방 구분	화장실	접수처	■ 화성건설사 (입주지원센터/본사) ■ 국민신문고 (파주시청/경기도청)	작성	동	706동
위치	샤워부스 하단				호수	1201호
문제점 (상세내용)	○ 현상분석: * 샤워부스 하단 타일 시공 방법 부적합 정사각형 또는 직사각형 형태 기본 시공방법 미적용 타일 절단면 크기 우측 28.5 cm , 좌측 29.5 cm		요청 사항	○ 입주 예정자 확인결과: * 하자접수 / 운정화성파크드림 건설사 미조치 ○ 요청: 화장실 내부 타일 전면 재시공요청 * 샤워부스 하단 경계면 재시공 요청

[전면사진]

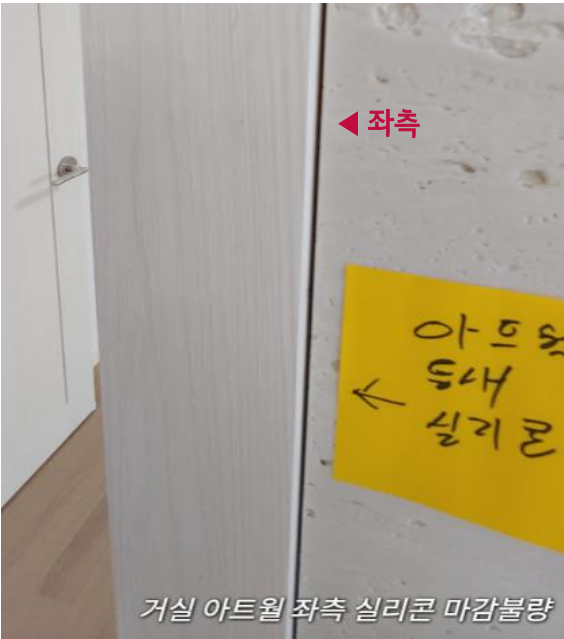
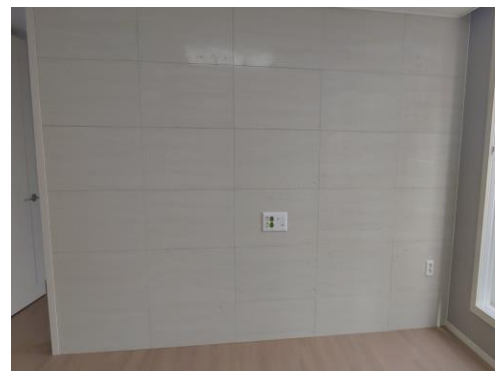
방 구분	거실	접수처	■ 화성건설사 (입주지원센터/본사) ■ 국민신문고 (파주시청/경기도청)	작성	동	706동
위치	아트월 좌/우측 끝단부				호수	1201호
문제점 (상세내용)	○ 현상분석: * 아트월 좌/우측 끝단부 실리콘 마감처리 방법 상이 좌측 : 실리콘 마감처리 미실시 우측 : 실리콘 마감처리 실시		요청 사항	○ 입주 예정자 확인결과: * 하자접수 / 운정화성파크드림 건설사 미조치

거실 아트월 하단 실리콘 마감불량

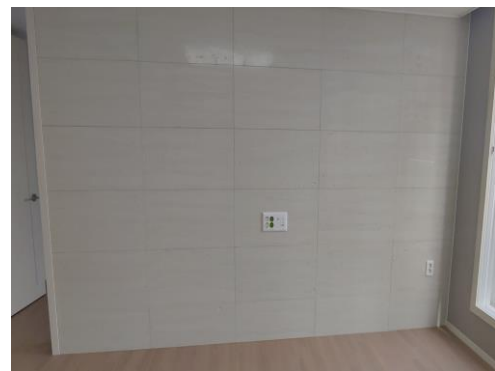
방 구분	거실	접수처	■ 화성건설사 (입주지원센터/본사) ■ 국민신문고 (파주시청/경기도청)	작성	동	706동
위치	아트월 하단				호수	1201호
문제점 (상세내용)	○ 현상분석: * 아트월 하단부 실리콘 마감처리 부적절 → 아트월 끝단부 마감처리 이상에 따른 마감처리 불량		요청 사항	○ 입주 예정자 확인결과: * 하자접수 / 운정화성파크드림 건설사 미조치

[전면사진]

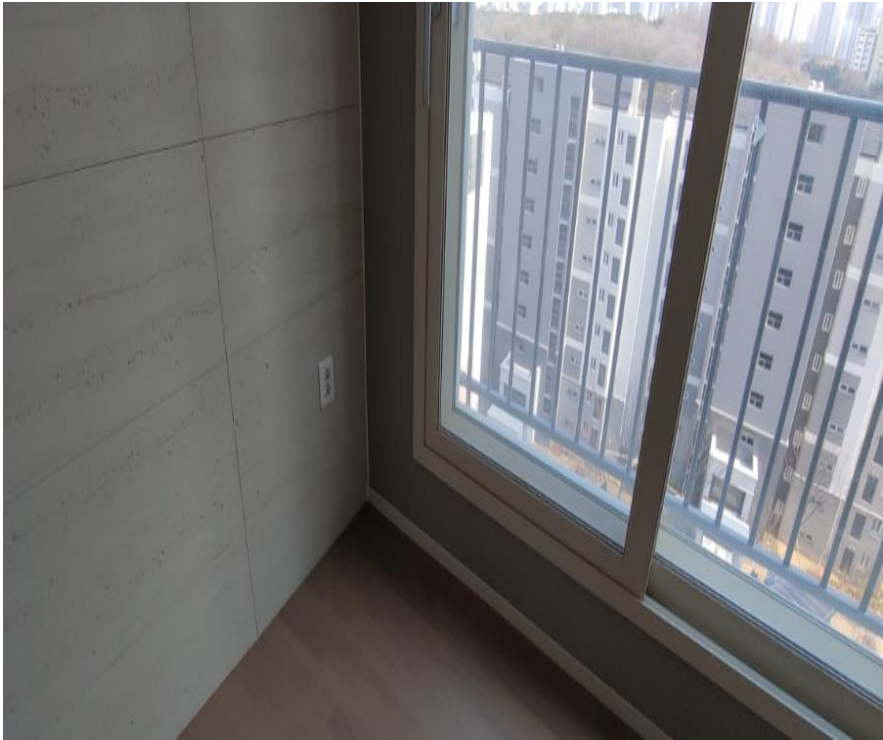
방 구분	거실	접수처	■ 화성건설사 (입주지원센터/본사) ■ 국민신문고 (파주시청/경기도청)	작성	동	706동
위치	아트월~ 샷시 하단부				호수	1201호
문제점 (상세내용)	○ 현상분석: * 아트월~ 샷시 하단부 실리콘 마감상태 불량		요청 사항	○ 입주 예정자 확인결과: * 하자접수 / 운정화성파크드림 건설사 미조치 ○ 요청: 실리콘 제거 후 재마감 요청

[전면사진]

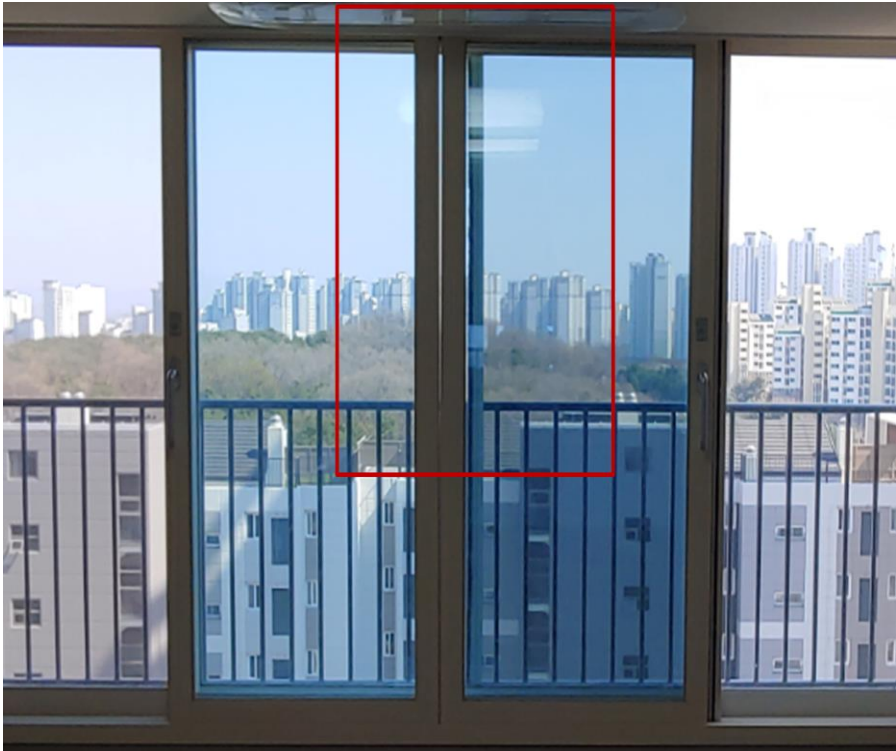
방 구분	거실	접수처	■ 화성건설사 (입주지원센터/본사) ■ 국민신문고 (파주시청/경기도청)	작성	동	706동
위치	샷시 내측				호수	1201호
문제점 (상세내용)	○ 현상분석: * 거실 샷시 내측 유격 발생		요청 사항	○ 입주 예정자 확인결과: * 하자접수 / 운정화성파크드림 건설사 미조치 ○ 요청: 유격 재조정 요청

거실 샷시 좌우측 흔들림

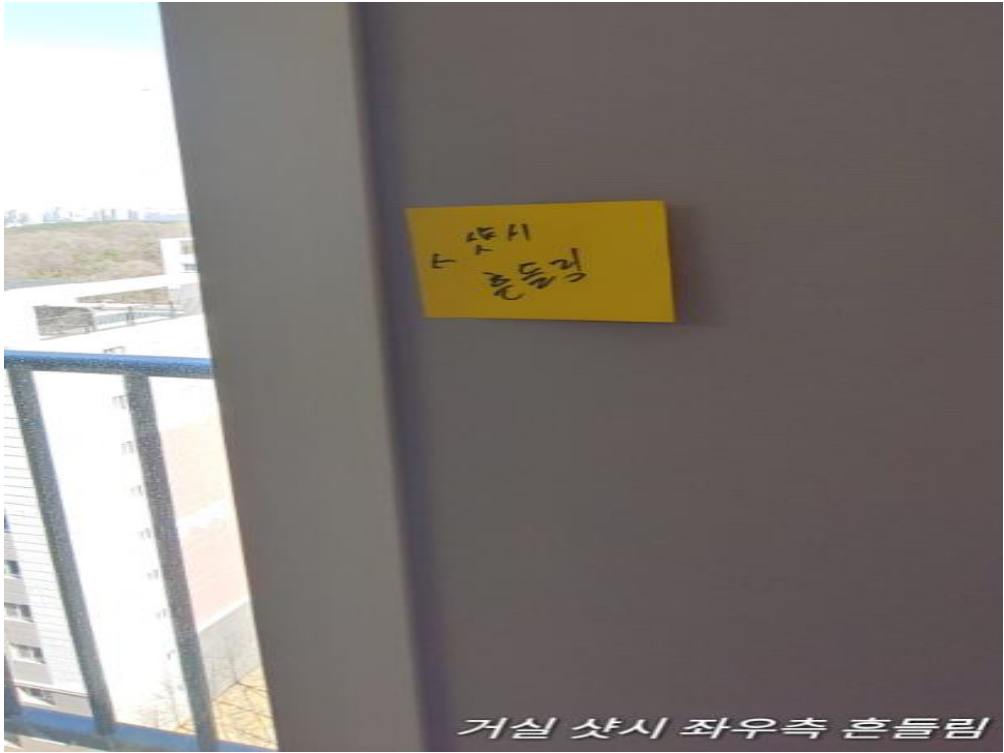
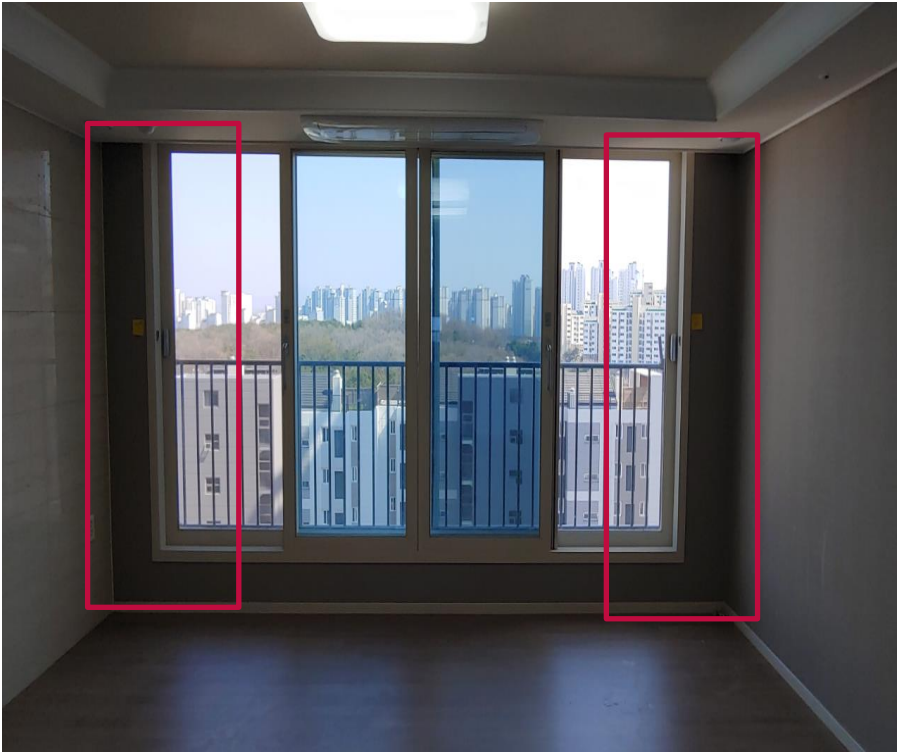
방 구분	거실 + 침실1 + 침실2	접수처	■ 화성건설사 (입주지원센터/본사) ■ 국민신문고 (파주시청/경기도청)	작성	동	706동
위치	샷시 내측				호수	1201호
문제점 (상세내용)	○ 현상분석: * 거실 + 침실1 + 침실2 샷시 내측 좌/우측 흔들림 발생 (영상참조) * 샷시는 흔들림은 없어야 정상임.		요청 사항	○ 입주 예정자 확인결과: * 하자접수 / 운정화성파크드림 건설사 미조치 ○ 요청 : 흔들림 방지 요청 → 미조치시 시청 주무관/화성측 입회하에 벽체 제거 후 충진 여부 상태 확인 예정

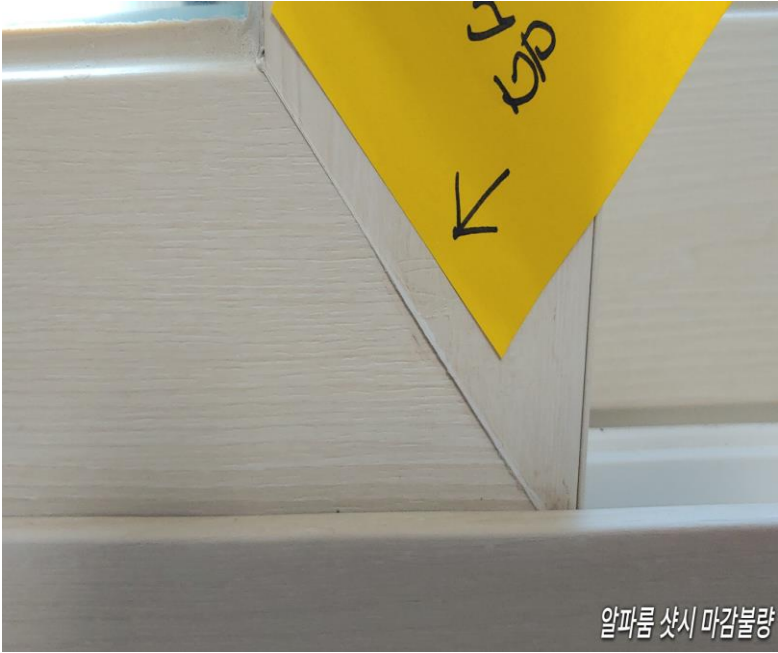
방 구분	알파룸+침실1+침실2+침실3+안방	접수처	■ 화성건설사 (입주지원센터/본사) ■ 국민신문고 (파주시청/경기도청)	작성	동	706동
위치	샷시				호수	1201호
문제점 (상세내용)	○ 현상분석: * 샷시 모서리 경계면 마감상태 부적절 * 샷시 모서리 경계면 단차 발생		요청 사항	○ 입주 예정자 확인결과: * 하자접수 / 운정화성파크드림 건설사 미조치 ○ 요청 : 모서리 재가공 요청 단차 발생부 단차 조정 요청

알파룸 샷시 하단구멍

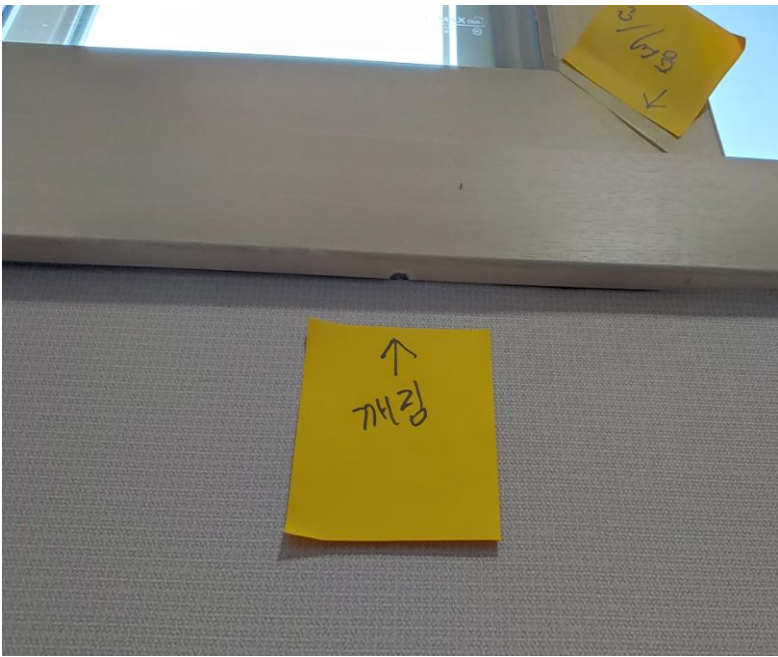
방 구분	알파룸	접수처	■ 화성건설사 (입주지원센터/본사) ■ 국민신문고 (파주시청/경기도청)	작성	동	706동
위치	샷시				호수	1201호
문제점 (상세내용)	○ 현상분석: * 샷시 하단부 구멍(훼손)			요청 사항	○ 입주 예정자 확인결과: * 하자접수 / 운정화성파크드림 건설사 미조치 ○ 요청 : 마감조치 요청

알파룸 샷시 하단구멍

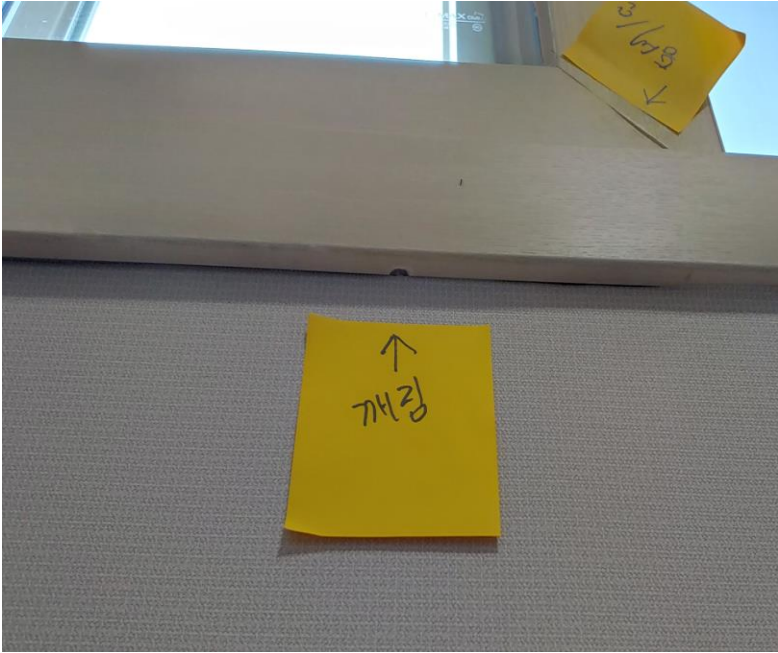
방 구분	알파룸	접수처	■ 화성건설사 (입주지원센터/본사) ■ 국민신문고 (파주시청/경기도청)	작성	동	706동
위치	샷시				호수	1201호
문제점 (상세내용)	○ 현상분석: * 샷시 하단부 구멍(훼손)		요청 사항	○ 입주 예정자 확인결과: * 하자접수 / 운정화성파크드림 건설사 미조치 ○ 요청 : 마감조치 요청

신발장 도어 찌힘

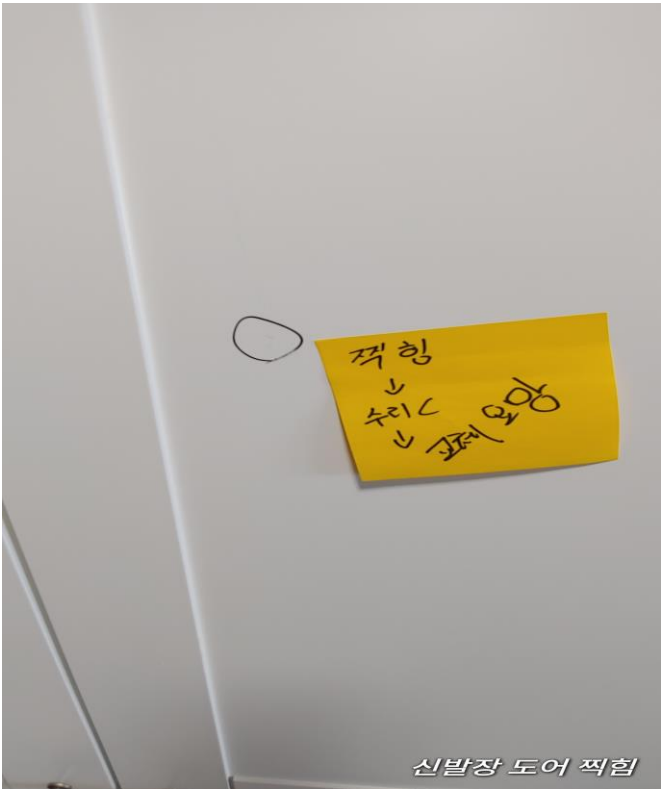
방 구분	현관	접수처	■ 화성건설사 (입주지원센터/본사) ■ 국민신문고 (파주시청/경기도청)	작성	동	706동
위치	신발장				호수	1201호
문제점 (상세내용)	○ 현상분석: * 신발장 Door 찌힘 발생		요청 사항	○ 입주 예정자 확인결과: * 하자접수 / 운정화성파크드림 건설사 조치 하였다고 등록이 되었으나, 확인결과 미조치 됨. (허위기록) ○ 요청 : 신발장 Door 교체 요청

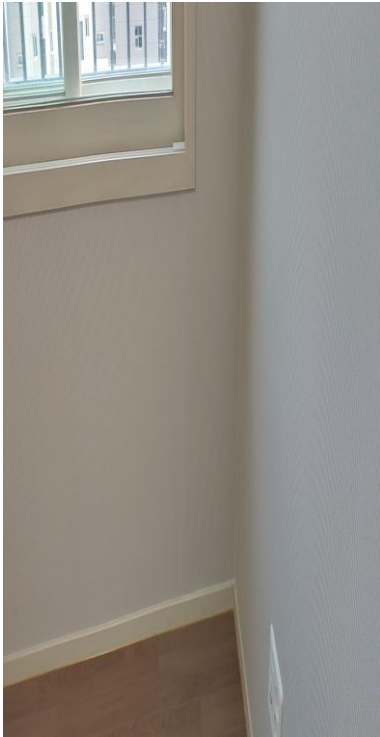
방 구분	침실1	접수처	■ 화성건설사 (입주지원센터/본사) ■ 국민신문고 (파주시청/경기도청)	작성	동	706동
위치	샷시~벽체 벽지 이음부				호수	1201호
문제점 (상세내용)	○ 현상분석: * 벽지 이음부 간격 불량		요청 사항	○ 입주 예정자 확인결과: * 하자접수 / 운정화성파크드림 건설사 조치 하였으나. 이음부 미조치 ○ 요청: 벽지 교체 후 재도배 요청

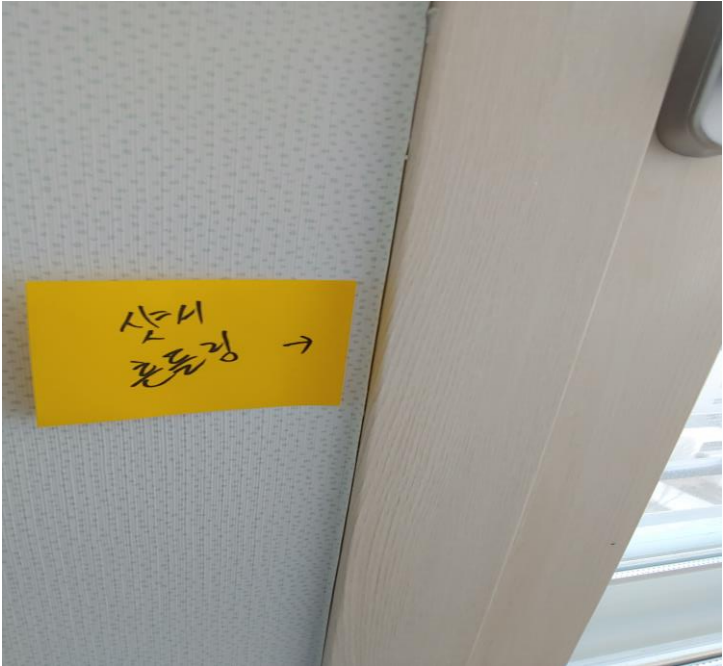
방 구분	침실1	접수처	■ 화성건설사 (입주지원센터/본사) ■ 국민신문고 (파주시청/경기도청)	작성	동	706동
위치	샷시				호수	1201호
문제점 (상세내용)	○ 현상분석: * 침실1 샷시 내측 좌/우측 흔들림 발생 (영상참조) * 샷시는 흔들림은 없어야 정상임.		요청 사항	○ 입주 예정자 확인결과: * 하자접수 / 운정화성파크드림 건설사 미조치 ○ 요청: 흔들림 방지 요청 → 미조치시 시청 주무관/화성측 입회하에 벽체 제거 후 충전 여부 상태 확인 예정

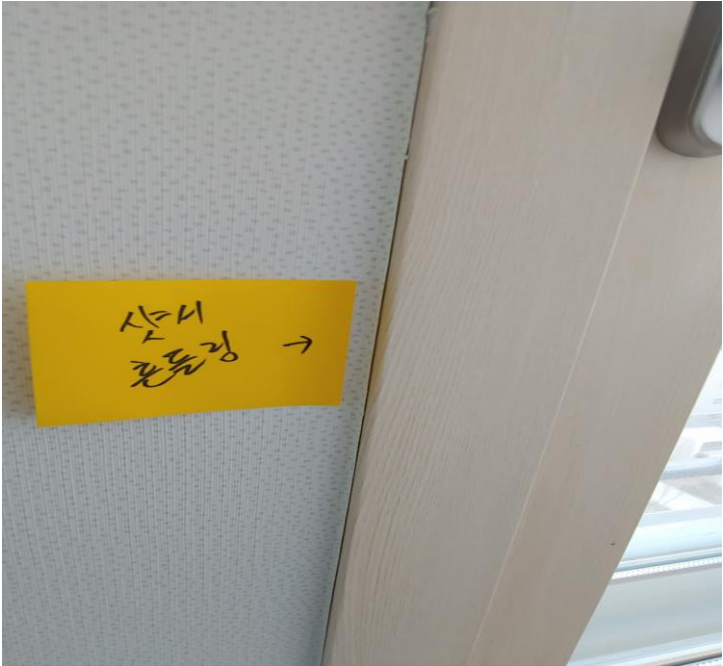
방 구분	침실2	접수처	■ 화성건설사 (입주지원센터/본사) ■ 국민신문고 (파주시청/경기도청)	작성	동	706동
위치	샷시				호수	1201호
문제점 (상세내용)	○ 현상분석: * 침실2 샷시 내측 좌/우측 흔들림 발생 (영상참조) * 샷시는 흔들림은 없어야 정상임.		요청 사항	○ 입주 예정자 확인결과: * 하자접수 / 운정화성파크드림 건설사 미조치 ○ 요청: 흔들림 방지 요청 → 미조치시 시청 주무관/화성측 입회하에 벽체 제거 후 충전 여부 상태 확인 예정
